Ponzano di Fermo, 10 Febbraio 2020

**OGGETTO:** Nuove Osservazioni in merito al progetto per "Impianto di trattamento anaerobico della F.O.R.S.U. per la produzione di Biometano - Realizzazione di una discarica per rifiuti urbani e speciali non pericolosi presso l'area ex Camacci".

Il presente documento esplicita otto diverse osservazioni al progetto presentato da Asite. Le prime cinque argomentano con solidi razionali le ragioni di chi chiede una ricollocazione del Biodigestore. La sesta tratta della schermatura a verde dell’intero sito. Le ultime due riguardano chiarimenti circa la pianificazione degli interventi che sono stati esclusi dall’ultima versione del procedimento.

Figura #1: Estratto da Comune di Fermo, PRG On-line

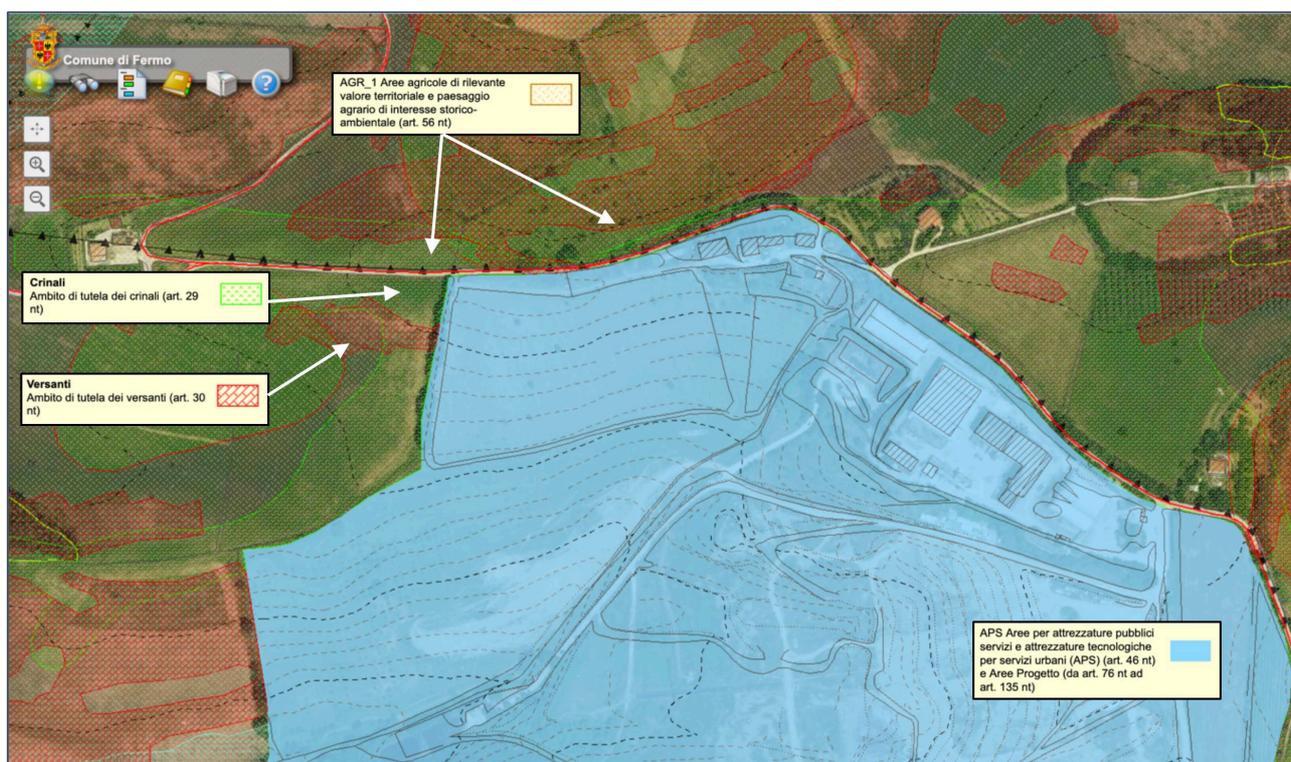
Sono due gli elementi di contesto che devono far riflettere:

- ➔ Il PGR vigente classifica come "**di rilevante valore territoriale**" e "**di interesse storico-ambientale**" il paesaggio agrario che confinerà con il nuovo impianto di trattamento rifiuti;
- ➔ Se non fosse stata recentemente ri-classificata come APS, per la sua posizione e per le sue caratteristiche morfologiche, l'area dove si vorrebbe realizzare il Biodigestore ricadrebbe integralmente all'interno degli **Ambiti di Tutela dei Crinali**.

Fra l'area classificata come APS e quelle circostanti (Tutelate dal PRG), non esiste un confine fisico o una separazione morfologica che ne impedisca la reciproca visibilità. Ne consegue che, in una logica di buon senso, l'inserimento del nuovo impianto nel suddetto contesto, dovrebbe privilegiare tutti quegli accorgimenti progettuali (attenta dislocazione – cura della sagoma – schermatura a verde) aventi la funzione di renderlo più compatibile con le specificità dell'area, danneggiando nel minor modo possibile il territorio circostante.

Figura #2: PPAR Tav. 12 – Ponzano di Fermo, Grottazzolina, Fermo Est  
[http://ctr.regione.marche.it/Cartografia/Vincoli/Tav12\\_B125-III-NE\\_G.zip](http://ctr.regione.marche.it/Cartografia/Vincoli/Tav12_B125-III-NE_G.zip)

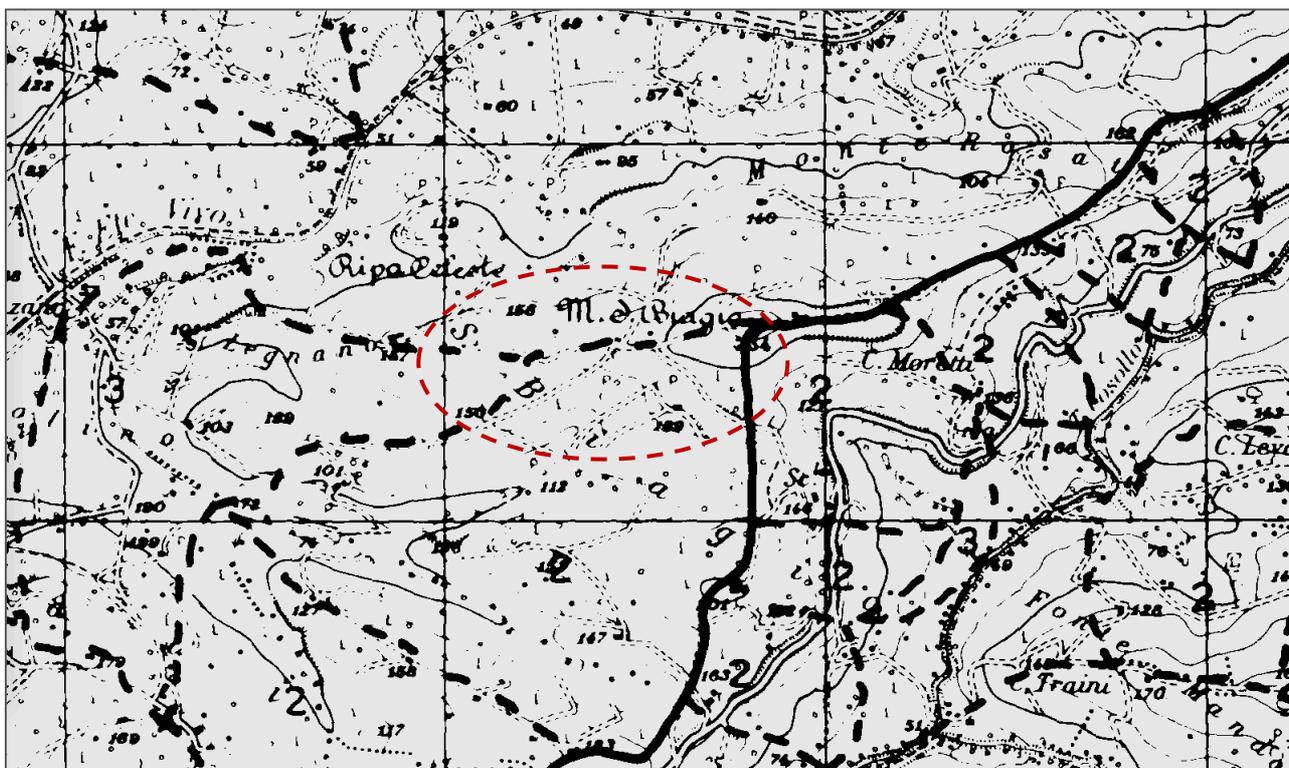
Per i crinali interessati da interventi di trasformazione, il PPAR stabilisce un ambito provvisorio di tutela per lato in rapporto alla classificazione.

Le norme tecniche prescrivono che per i crinali di Classe II, presenti in fascia subappenninica, debba essere salvaguardato un dislivello pari a 15mt per ogni lato della linea spartiacque.

Dato che un impianto di Digestione anaerobica-aerobica dei rifiuti presenta evidenti similitudini con quanto espressamente vietato dalle norme che tutelano i crinali - "silos", "edifici ed impianti di tipo industriale", "depositi e stoccaggi di materiali non agricoli" – è quanto mai evidente la contrapposizione fra quanto le norme vorrebbero **tutelare come Bene Comune** e quanto, invece, ASITE e il Comune di Fermo vorrebbero realizzare con il progetto presentato a gennaio 2020.

FIGURA #03-1: Rosa dei venti - Progetto ASITE Maggio 2019 – File: 16 - GEN 13\_Impatto atmosferico  
Sorgente: <http://www.provincia.fermo.it/via/procedimenti/asite-via-digestore-discarica>

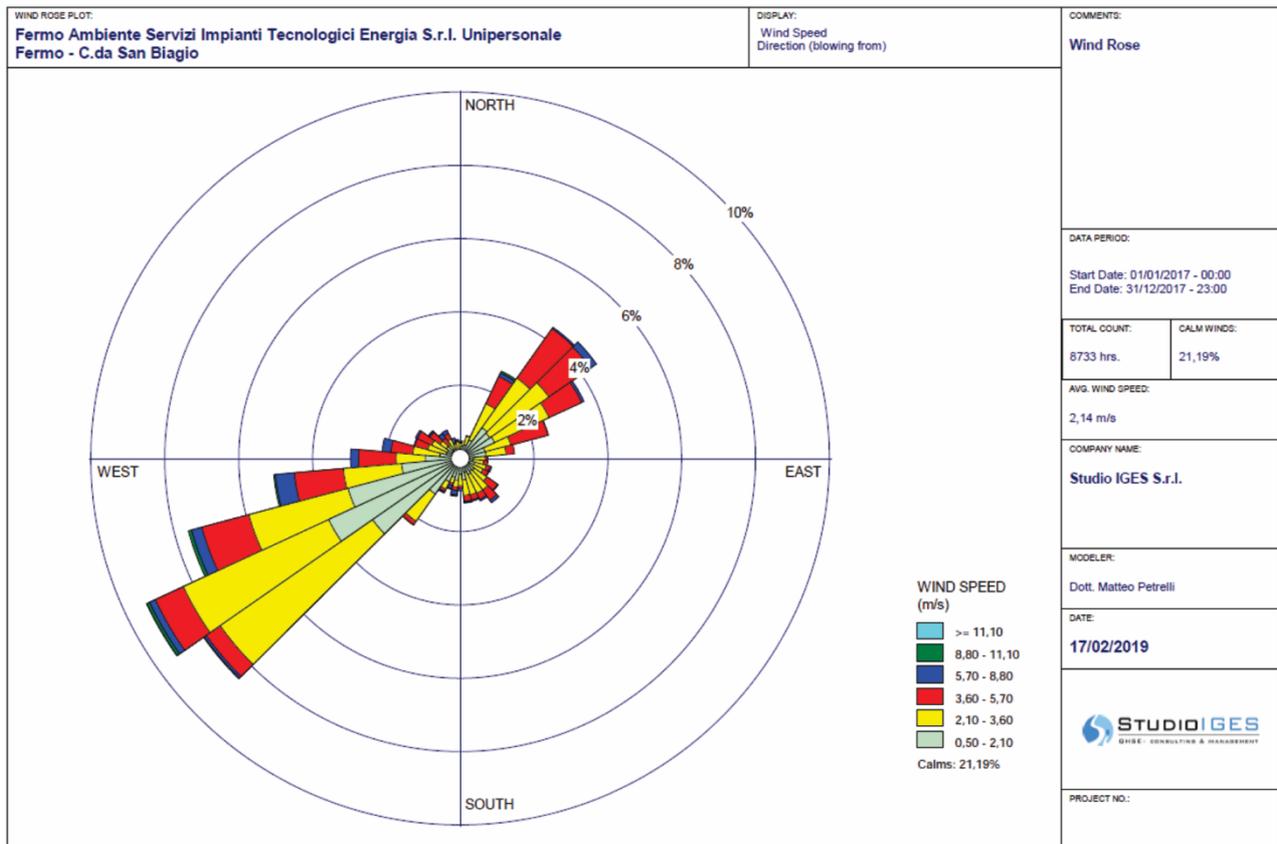
In particolare, come da documentazione presentata a progetto dalla stessa Asite in tema di “Valutazione Previsionale Impatto Atmosferico”, risulta evidente che le aree maggiormente penalizzate sono quelle che si trovano sull’asse SW-NE

Ponzano di Fermo, Torchiaro e Monte Giberto si trovano proprio su tale asse e, in assenza di ricollocamento a quota inferiore del nuovo impianto, oltre agli impatti negativi generati dalla visibilità, questi centri abitati verrebbero certamente penalizzati anche per quanto concerne gli odori.

Questi razionali rafforzano ulteriormente la validità della richiesta principale di queste osservazioni: il posizionamento del biodigestore all’interno dell’avvallamento naturale, ad una quota inferiore di almeno 10-15 metri, rispetto a quanto previsto nel progetto presentato da Asite.

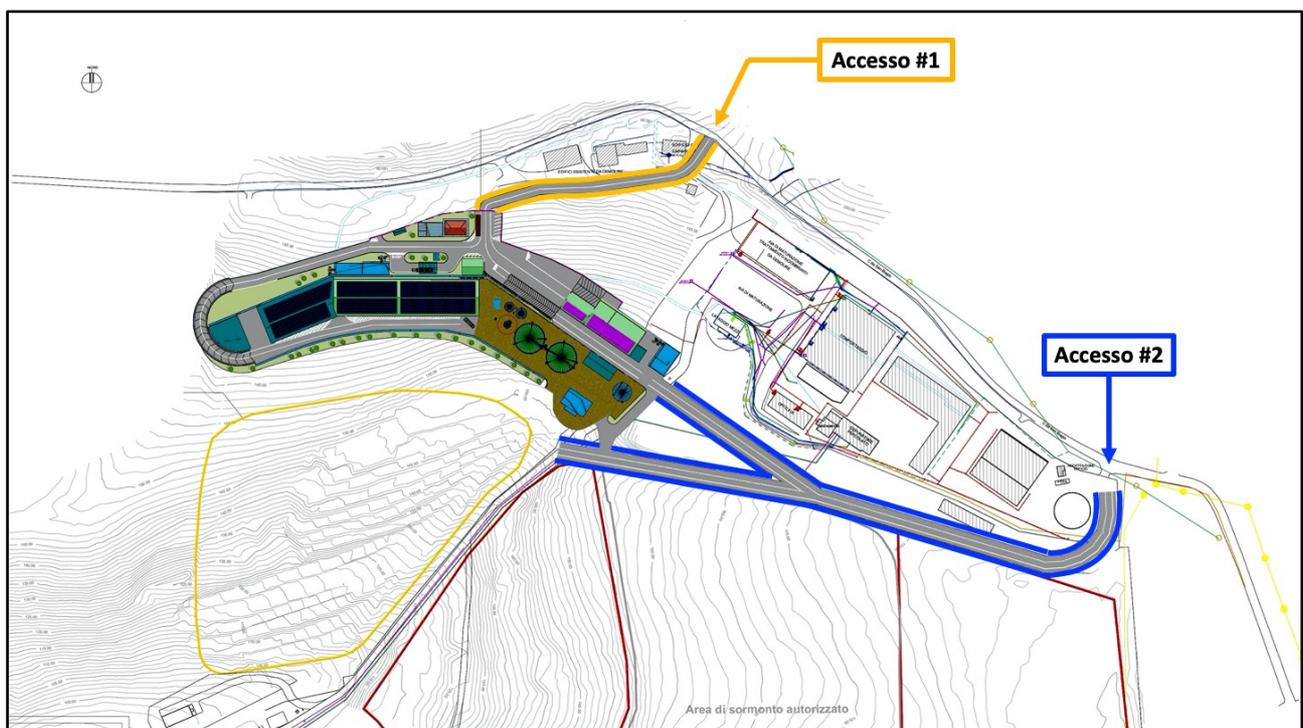
L'abbassamento di circa 15mt della quota di costruzione del nuovo impianto non genererà alcuna difficoltà tecnica nel dotare il sito della viabilità necessaria al transito dei mezzi.

Come rappresentato graficamente nella figura seguente, esistono almeno due soluzioni che potrebbero essere adottate:

**Accesso #1** – Consente il collegamento dell'ingresso a nord del nuovo impianto con la strada comunale "Contrada San Biagio" che percorre il crinale;

**Accesso #2** – Permette di riutilizzare la viabilità interna della discarica esistente per collegare sia il Biodigestore sia la nuova vasca della discarica (in area "Ex. Camacci") con l'attuale ingresso del CIGRU (Centro Integrato per la Gestione di Rifiuti Solidi Urbani). L'entità dei lavori richiesti sarebbe estremamente contenuta in virtù del fatto che buona parte del tracciato è già presente ed utilizzato dai mezzi che oggi scaricano materiale nella discarica San Biagio di Fermo.

Peraltro, è degno di nota evidenziare che il tracciato riportato in figura come "Accesso 2" è stato previsto anche da Asite, nel progetto di Gennaio 2020, per consentire agli automezzi il raggiungimento della nuova vasca "D". Questo fattore riduce ad un tratto di lunghezza molto limitata il sedime stradale da realizzare per raggiungere l'area del Biodigestore.
